Vorlage Nr.: 2-BV/282/2022  
Status: öffentlich  
Geschäftsbereich: Bauverwaltung  
Datum: 17.01.2022  
Verfasser: Dietrich Carmen

**Bebauungsplan Nr. 179 "Neubau Feuerwache westlich der B 471 alt"; Beschluss zur Würdigung der i. R. d. Auslegung nach §§ 3 Abs. 2 und 4 Abs.2 BauGB eingegangenen Stellungnahmen und Satzungsbeschluss**

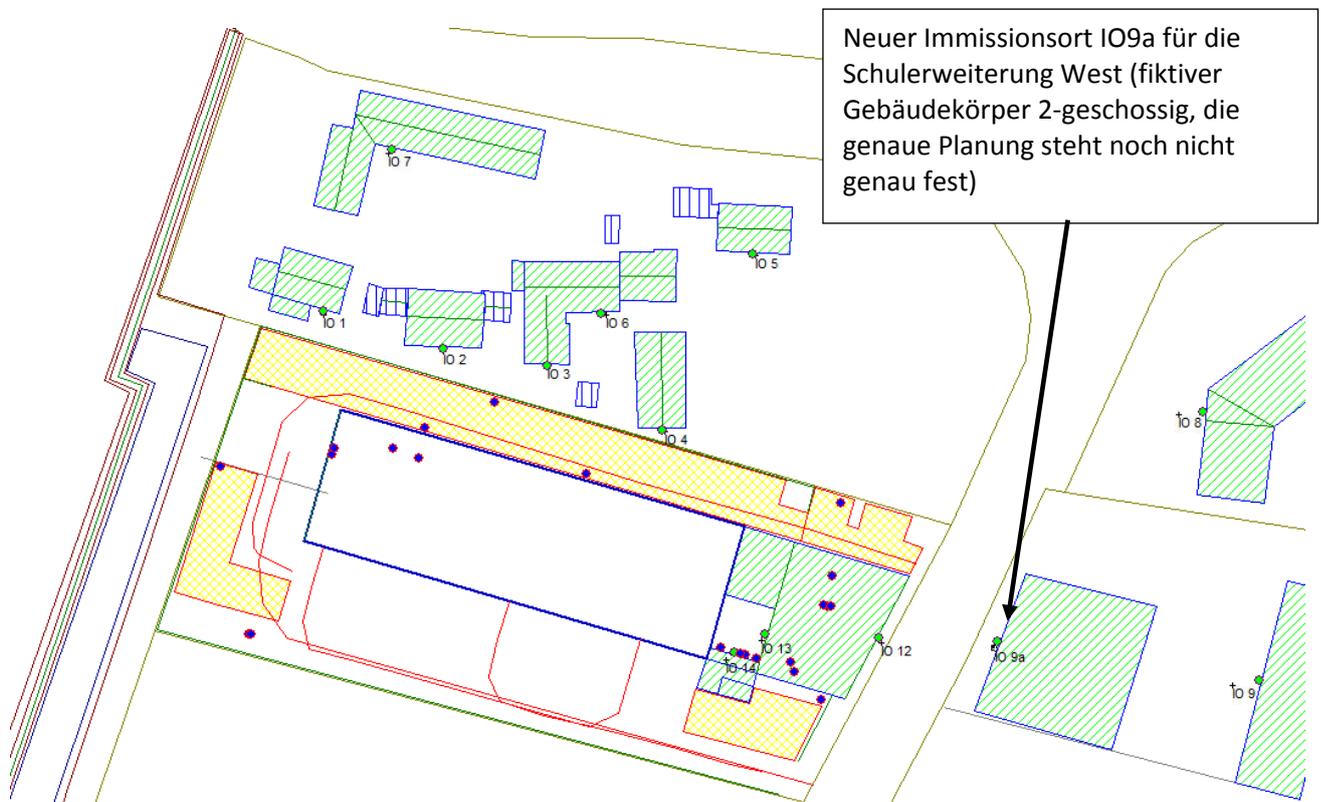
Weiterhin empfiehlt das Landratsamt die Festsetzung von fensterunabhängigen Lüftungseinrichtungen für schutzbedürftige Aufenthaltsräume (Schlafräume) der geplanten Betriebswohnungen im Bereich des Planungsgebiets bei Lärmbeurteilungspegeln  $\geq 50$  dB (A) (Ausschluss natürlicher Fensterlüftung).

Im Bezug zum Hinweis zur Festsetzung von fensterunabhängigen Lüftungseinrichtungen für schutzbedürftige Aufenthaltsräume (Schlafräume) bei Lärmbeurteilungspegeln  $\geq 50$  dB (A) ist festzuhalten, dass im Bereich der geplanten schutzbedürftigen Aufenthaltsräume aus dem Verkehrslärm nächtliche Beurteilungspegel von bis zu 51 dB (A) zu erwarten sind. Aufgrund der

Abschirmung durch das eigene Gebäude und die nur geringfügige Überschreitung des Orientierungswerts ist festzustellen, dass die Anforderungen an gesunde Wohn- und Arbeitsverhältnisse dennoch gewahrt sind, da unter anderem die Immissionsgrenzwerte der 16. BImSchV für Mischgebiete, die tagsüber 64 dB (A) und nachts 54 dB (A) betragen, deutlich unterschritten sind. Die Forderung nach fensterunabhängigen Lüftungseinrichtungen führt zu Kostensteigerungen und steht damit dem Bedarf nach möglichst kostengünstigen Wohnungen entgegen. Die nur geringfügige Überschreitung von 1 dB (A) begründet aus Sicht des IB Seidel daher nicht die Festsetzung entsprechender Anforderungen.

Von einer Planänderung wird daher abgesehen.
